Mission régionale d'autorité environnementale
Grand Est

**Avis délibéré sur le projet d'exploitation
du Parc éolien de Neuville
à Neuville-lez-Beaulieu (08)
porté par la société SAS FERME ÉOLIENNE DE
NEUVILLE-LEZ-BEAULIEU**

n°MRAe 2023APGE60

Figure 2 : Contexte éolien : projet et parcs voisins

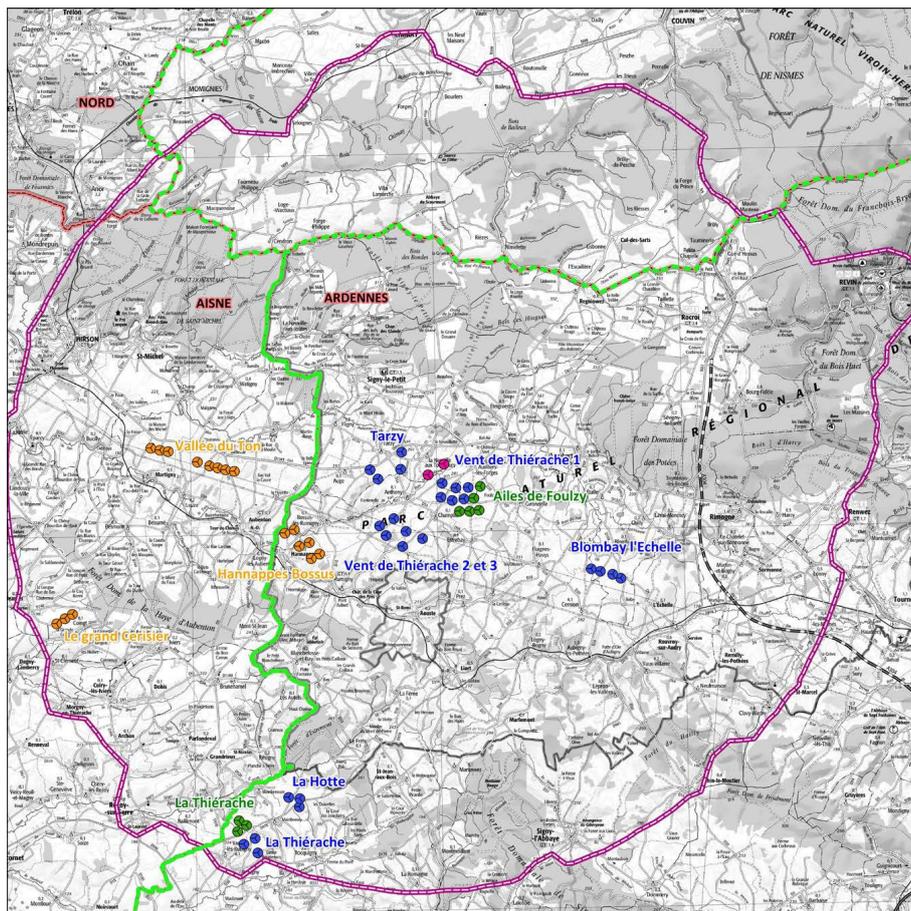
Le parc de Neuville s'inscrit dans un espace entre d'une part le parc éolien de Tarzy et d'autre part les parcs éoliens de Vent de Thiérache 1 et Ailes de Foulzy³. Ce comblement d'un couloir sans éolien aboutit à la création d'un pôle éolien de plus de 5 km d'ouest en est situé au nord de la commune d'Anthy.

Figure 3 : Enjeux avifaunistiques

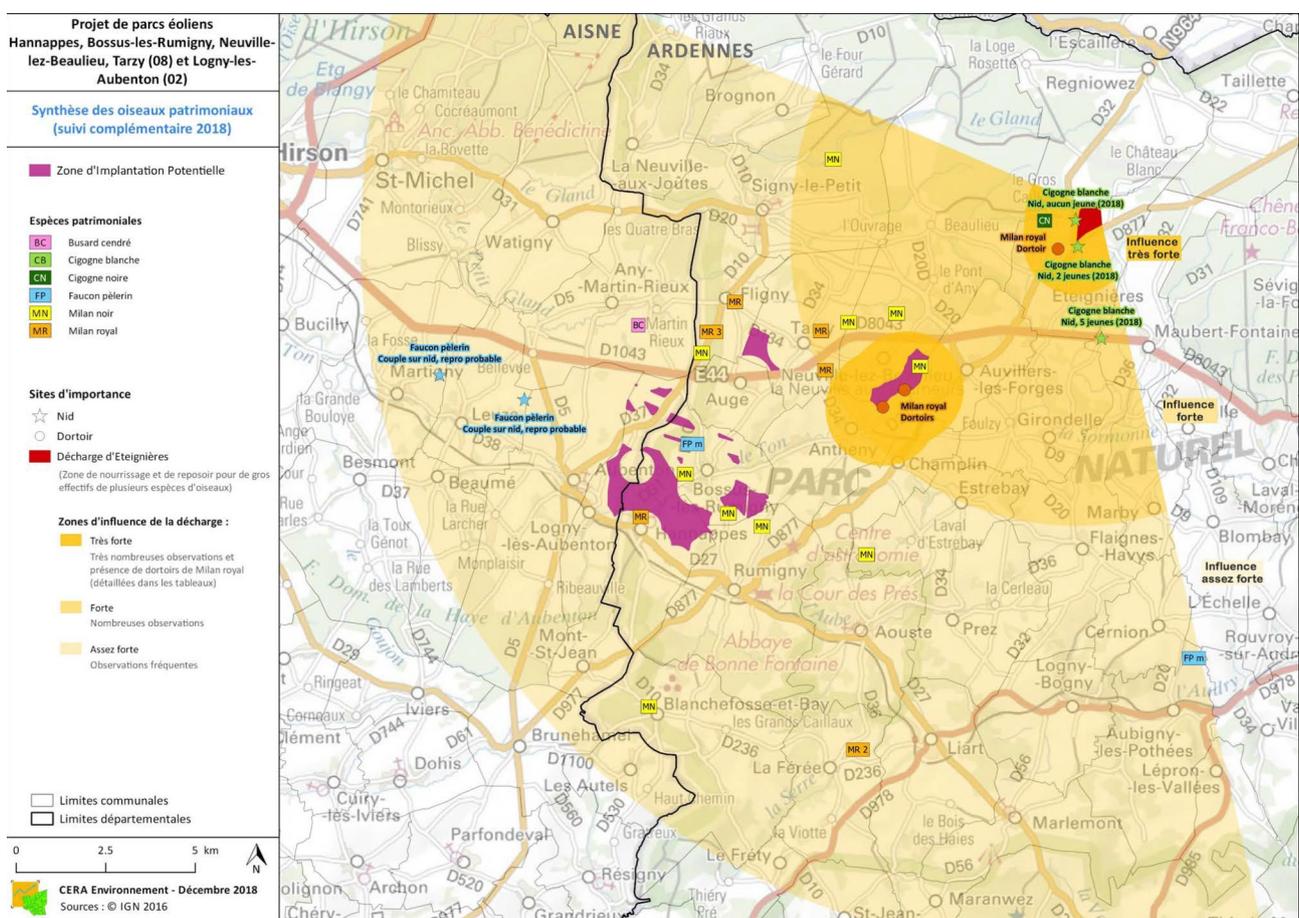
Enfin, le dossier fait état de carte des enjeux (notamment pour les Oiseaux) pour plusieurs parcs éoliens (cf ci-dessus). L'Ae constate donc qu'une approche globale (chaque parc étant une opération d'un projet global) telle que prévue par le code de l'environnement a été prévue puis abandonnée par le pétitionnaire. L'Ae s'en étonne et regrette fortement le fractionnement en plusieurs études des impacts, conduisant de fait à une présentation partielle et partielle des impacts. L'Ae rappelle qu'un projet s'entend pour l'ensemble des opérations y compris en cas de fractionnement dans le temps, dans l'espace et de multiplicité de maîtres d'ouvrage¹⁰.

Figure 6 : Visibilité du projet

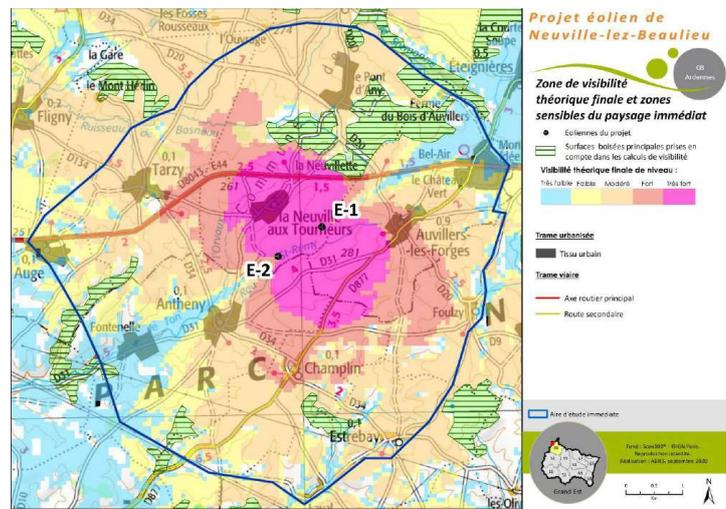
L'Ae signale que le projet aura une visibilité forte et très forte depuis les communes de La Neuville-aux-Tourneurs, Champlin, Auvillers-les-Orges et Tarzy, sans existence d'éléments topographiques d'atténuation de visibilité.

Le projet contribue à la diminution des angles de respiration pour les communes les plus proches d'au plus 21°. Pour la commune d'Antheny, l'angle de respiration passe ainsi de 66° à 45°.

L'Ae rappelle que le SRE recommande un angle souhaitable de 160° et que, sous 60-70°, l'omniprésence des éoliennes est avérée. Elle signale donc que la situation de saturation est atteinte pour cette commune avant même le projet et que celui-ci vient aggraver une situation déjà médiocre.
